# Aménagement du plan d'eau Square Fargin Fayolle Vue en plan

# Aménagement du plan d'eau Square Fargin Fayolle

# Les gradins et pontons flottants Square Fargin Fayolle

## Les pontons fixes côté Place Louis Bavay dans la continuité des rampes existantes

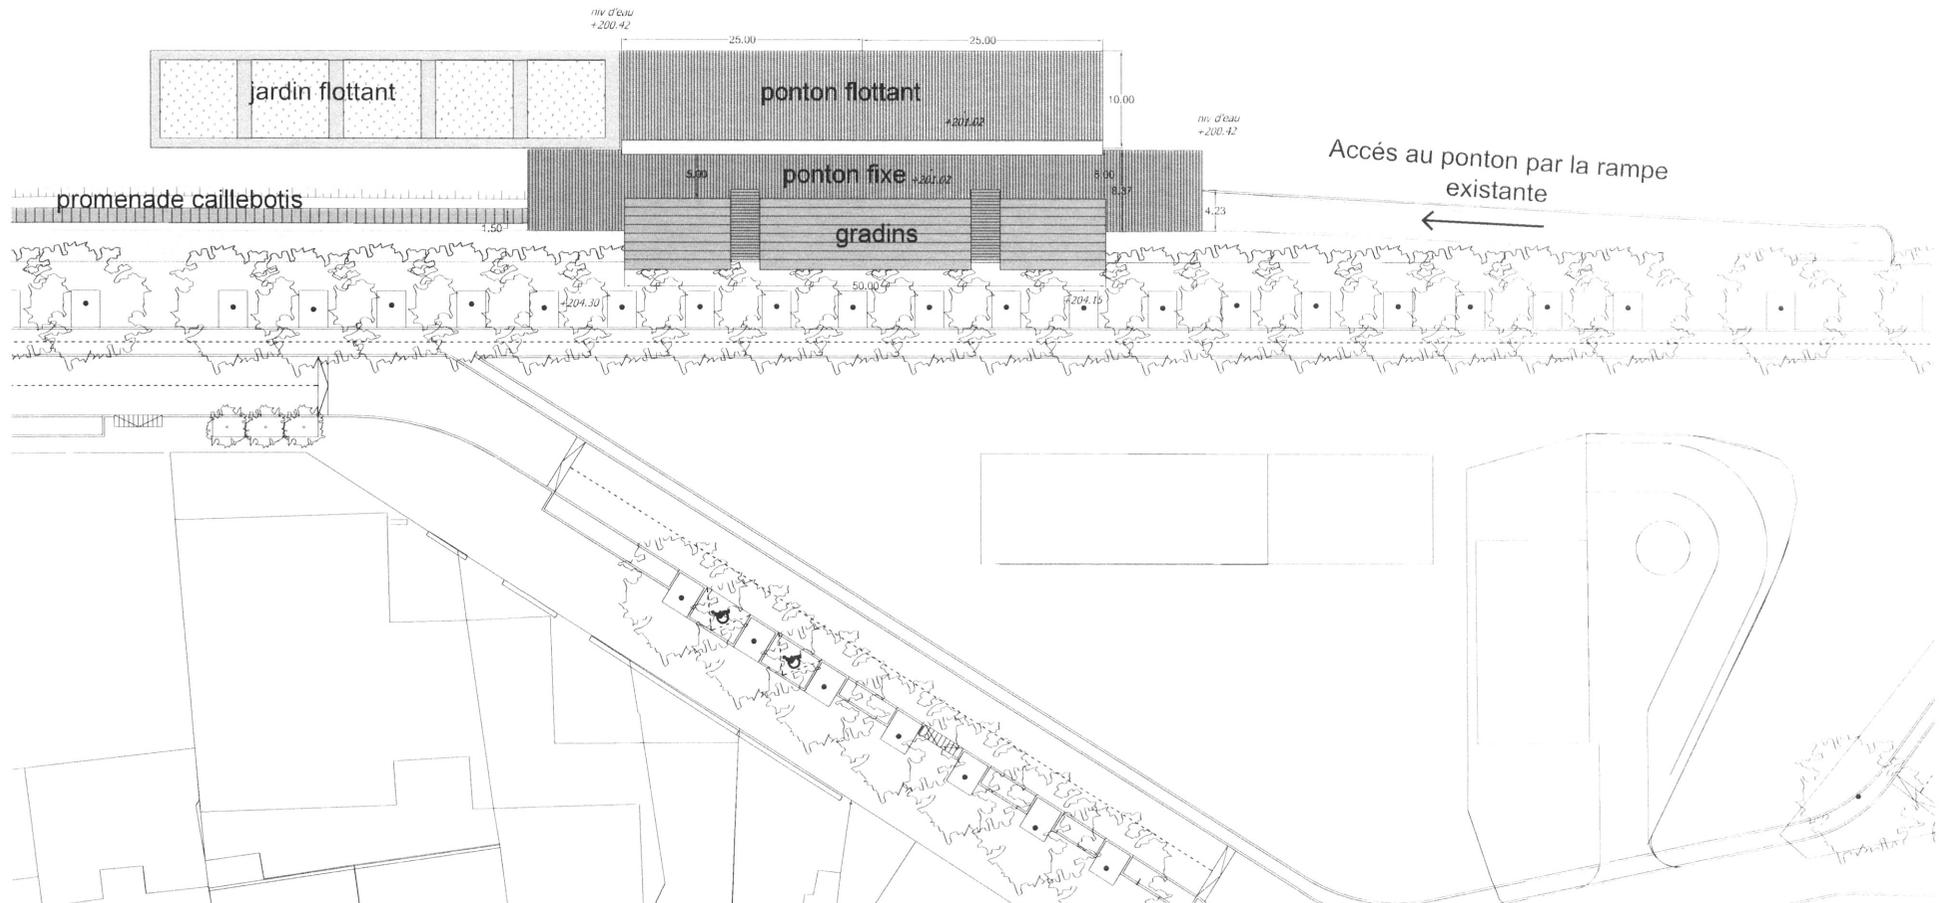
Question: le mur en pierre existant, qui sert actuellement de garde corps, doit-il être conservé comme élément de protection en cas de crue du Cher, (niveau altimétrique du côté place Louis Bavay 1m en dessous du niveau altimétrique côté square Rouget de Lisle), ou peut-il être démolis afin de venir mettre les gradins.

# Les gradins et pontons flottants Square Fargin Fayolle

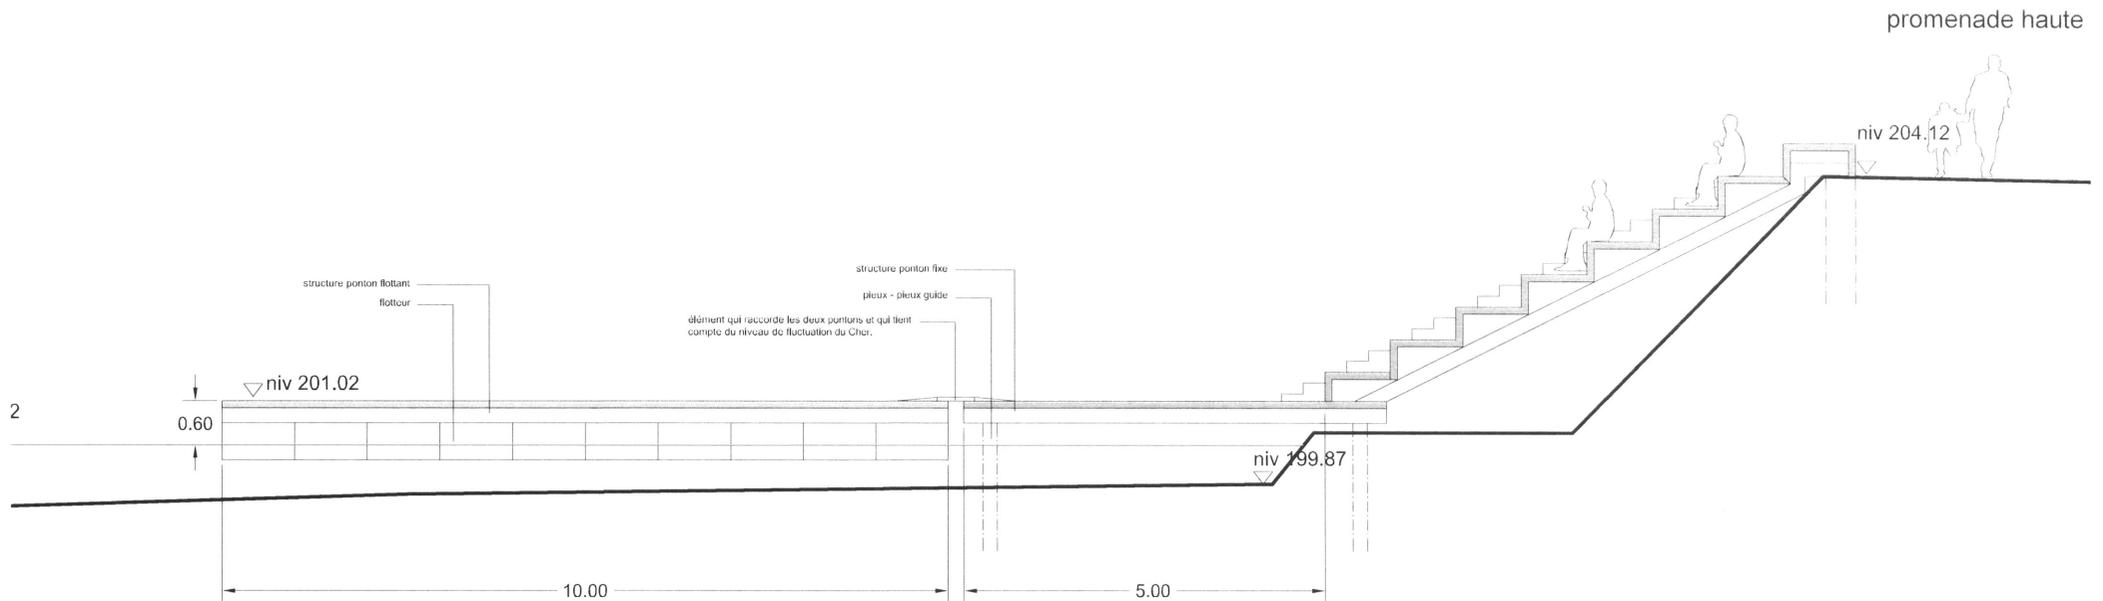
questions:

- comment les ancrer dans le lit du Cher? Pieux? Corps-morts, lourde masse au fond de l'eau?
- en cas de crue faut-il sortir les pontons de l'eau? faut-il les sortir de l'eau hors saisons?

hyp1: niveau altimétrique fixe, structure du ponton fixée sur pieux.

hyp2: niveau altimétrique variable, structure du ponton sur pieux guide, ponton mobile en fonction du niveau du Cher.

hyp1: élément démontable en cas de crue

hyp2: élément fixe
